**CONCEPTO TÉCNICO No. 20262000000216**

**ASUNTO:** Evaluación de adecuación de vivienda en el marco de la Resolución No. 470 de 2018, Artículo 29 de la Ley 2294 de 2023, y aprovechamiento de árboles en situación de riesgo. A nombre del señor FABIO ORLANDO PERAFÁN.

**LOCALIZACIÓN:** Distrito de Cali, corregimiento de Pichindé, vereda Peñas Blancas, Parque Nacional Natural Farallones de Cali.

Figura 4. Árboles para futuro aprovechamiento

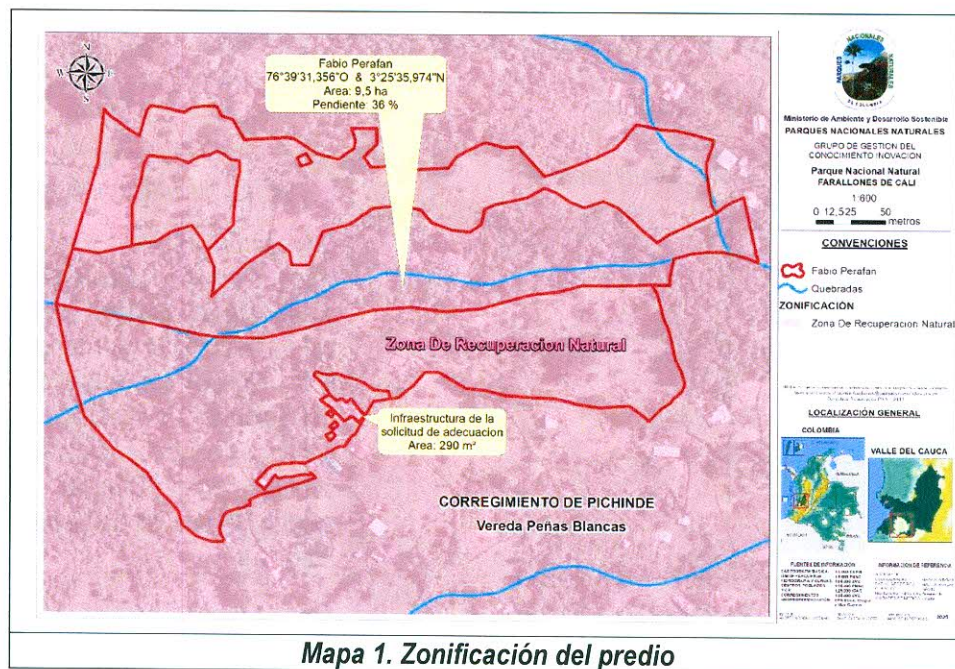
No.	Aprovechamiento total	Aprovechamiento parcial	Poda controlada	Recomendación técnica
1.	X			Se recomienda retiro total, toda vez que los individuos arbóreos presentan alta probabilidad de caída de acuerdo con su estado fitosanitario, y considerando la ubicación de los mismos contiguos a infraestructuras y senderos pueden causar afectaciones a las ocupantes del área.
2.
